Strassenbauverwaltung	Gemeinde Türkenfeld Schloßweg 2 2299 Türkenfeld	Plan Nr. 2218 / 6.2C
Ort		Unterlage Blatt Nr. Reg. Nr.

Projektbezeichnung: **BG Saliterstraße Nord**

Bauart	Datum	Zeichen
Lageplan Konzept Entwässerung	bearbeitet 30.01.2023	TG
	gezeichnet 30.01.2023	TG
	geprüft

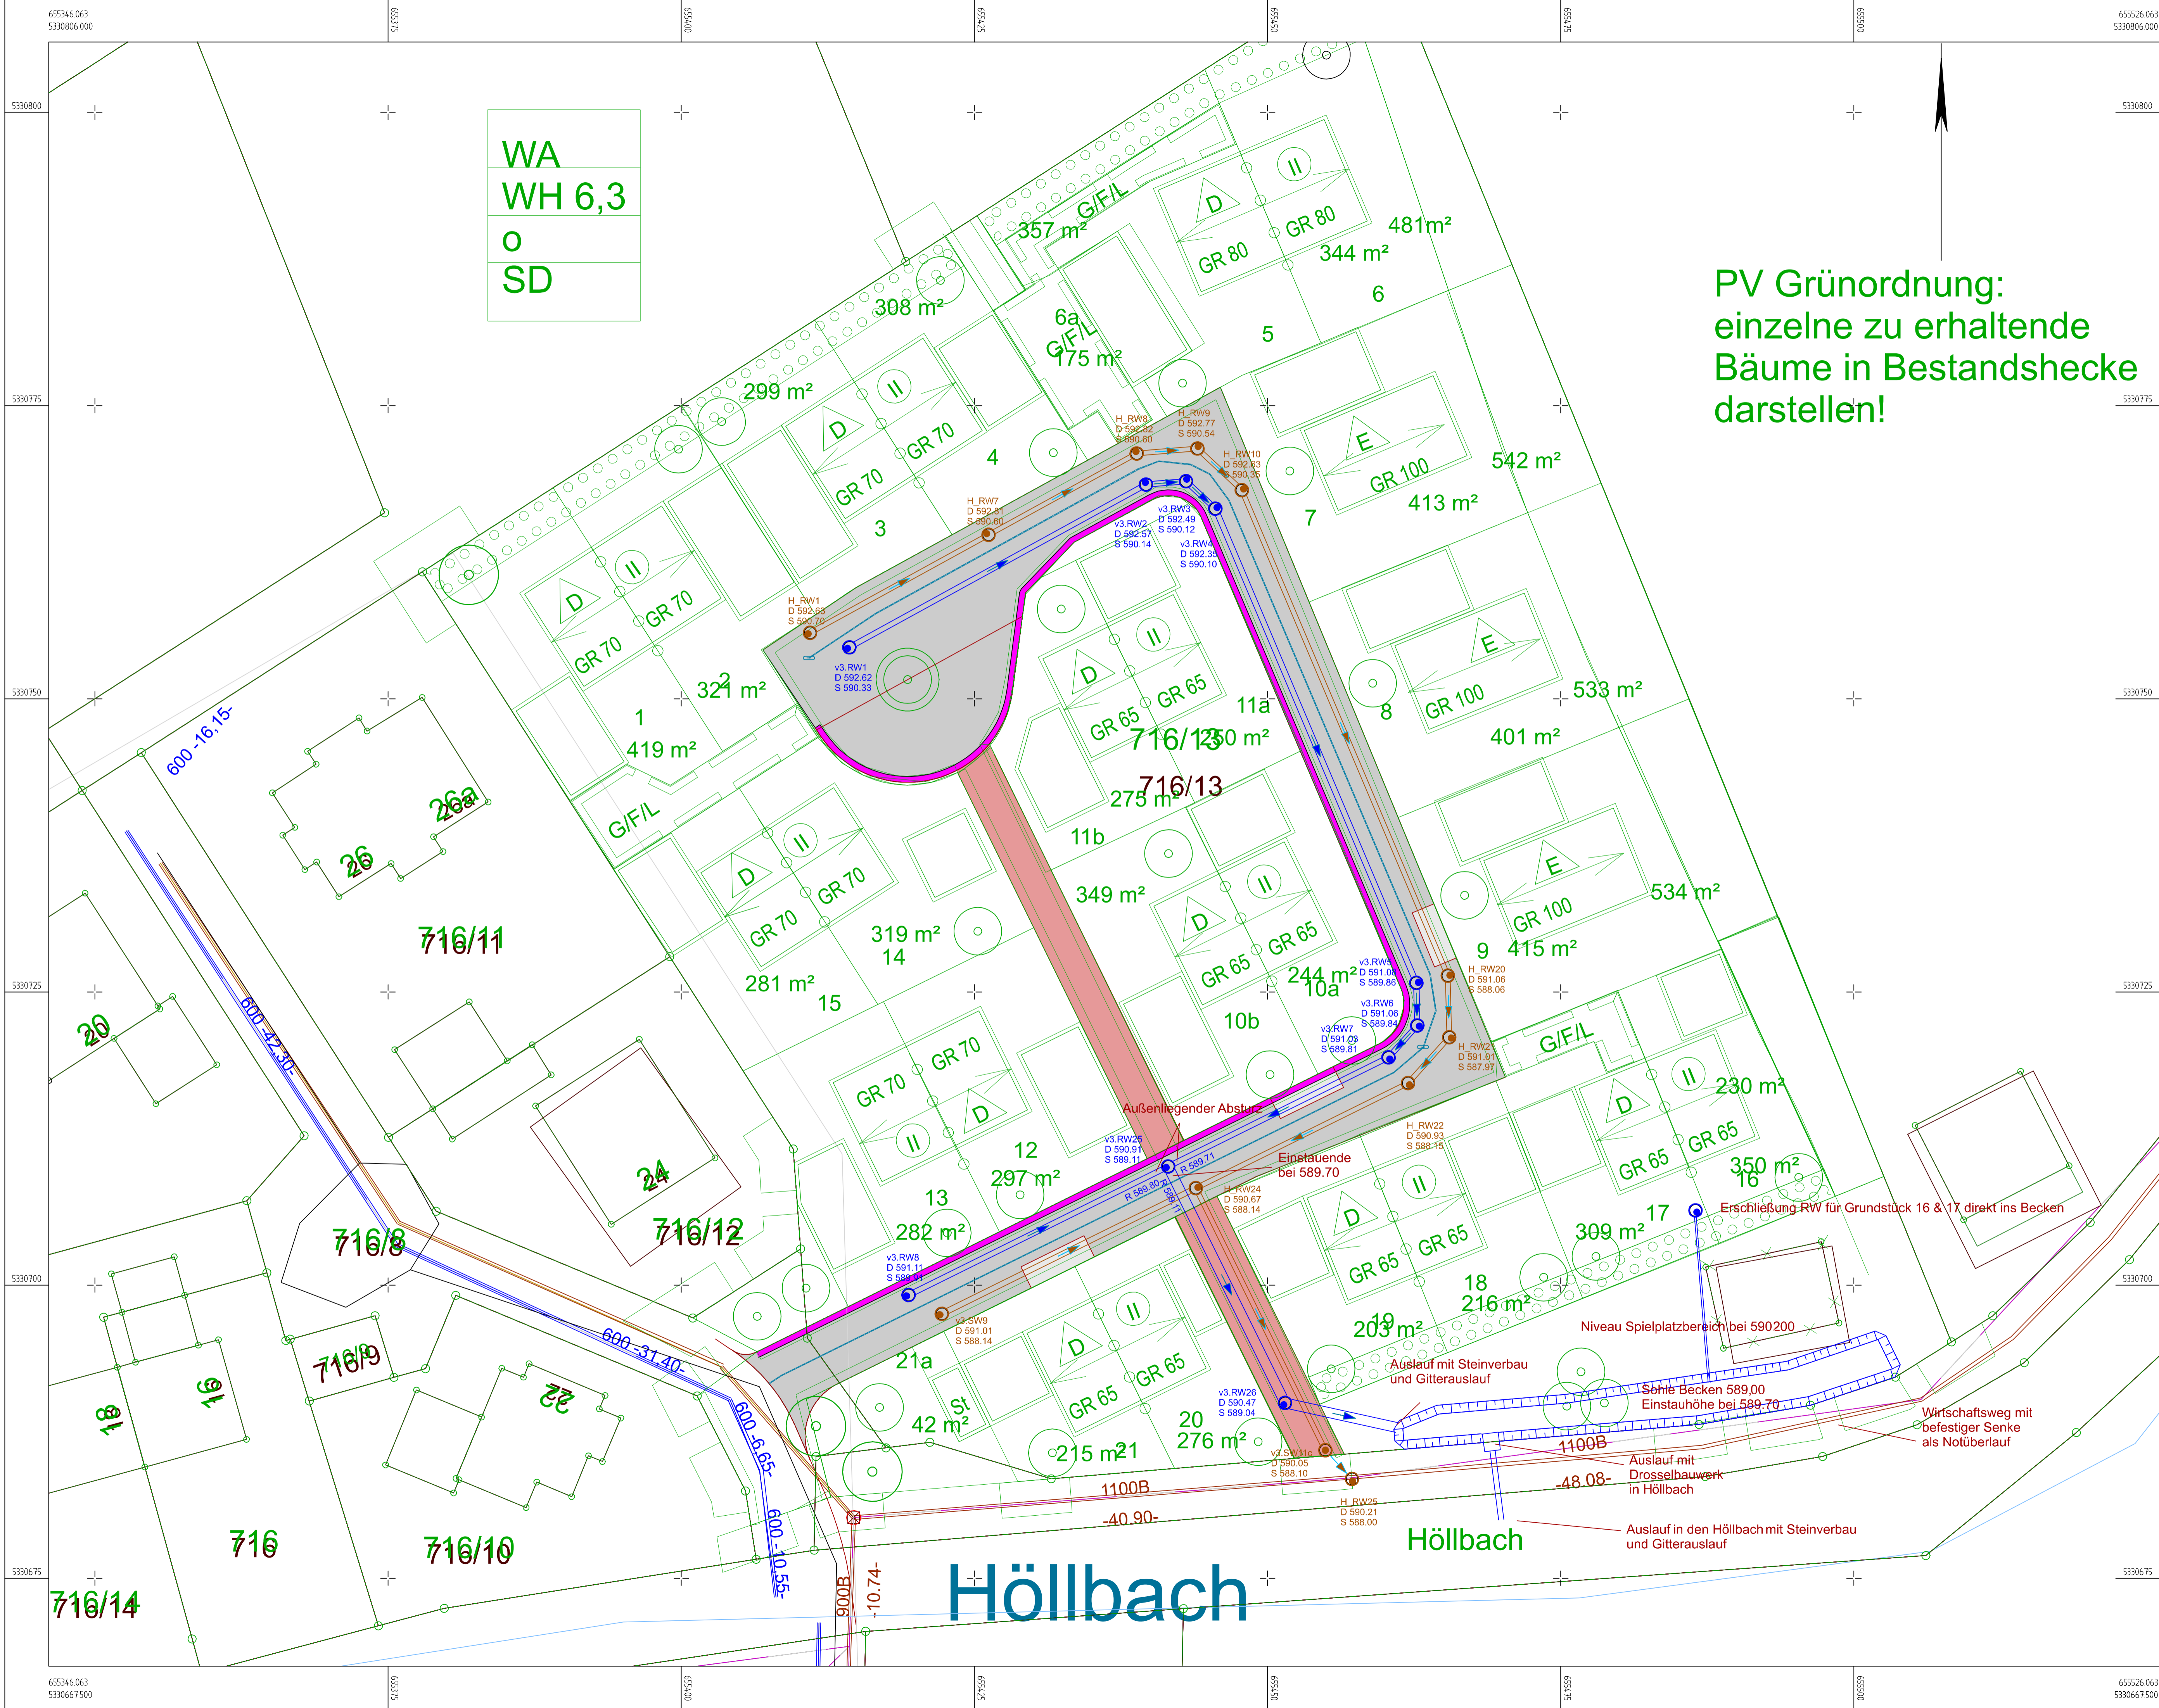
PV Grünordnung:
einzelne zu erhaltende
Bäume in Bestandshecke
darstellen!
